设计变更通知单

文号	HT2023-701 改字 号				日期	2025年04月	
建设单位	泸州两江新城建设管理服务中心				设计号	HT2023-701	
专业	桥梁	修改人	任雅健	校对	任雅健	审核人	刘翔
工程名称	柏木溪生态公园项目				子项名称	风景园林

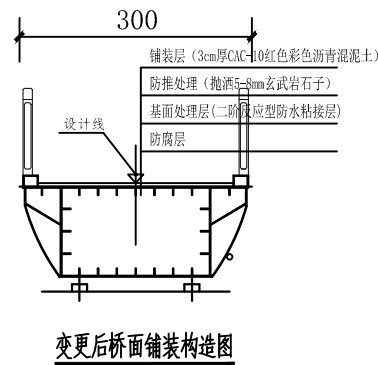
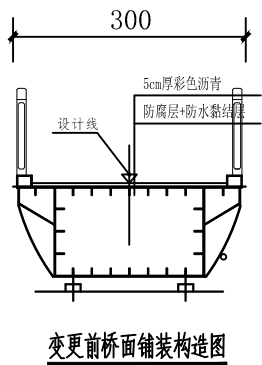
修改原因:

- 施工条件限制: 浇筑式沥青摊铺需要大型机械作业, 而1号桥作为人行景观天桥, 3m宽的桥面无机械的摊铺操作空间。
- 材料原因: 浇筑式沥青混凝土的耐磨性不强, 并不宜直接作为面层材料使用, 通常在桥面工程中浇筑式沥青混凝土作为基层, 上面还需做磨耗层, 且颜色不能满足要求。
- 后期养护: 后期不便于维修, 浇筑式沥青市面上使用少, 材料组织困难且成本高。

- 1#桥桥面铺装由5cm厚浇筑式沥青混凝土GA-10彩色沥青+防水层+防腐层构造形式变更为3cmCAC-10红色沥青混凝土(沥青软化点 $\geq 70^{\circ}\text{C}$)+防推处理层(抛洒5-8mm玄武岩石子)+基层处理层(二阶反应型防水粘接层)+防腐层, 详见变更后桥面铺装构造图。
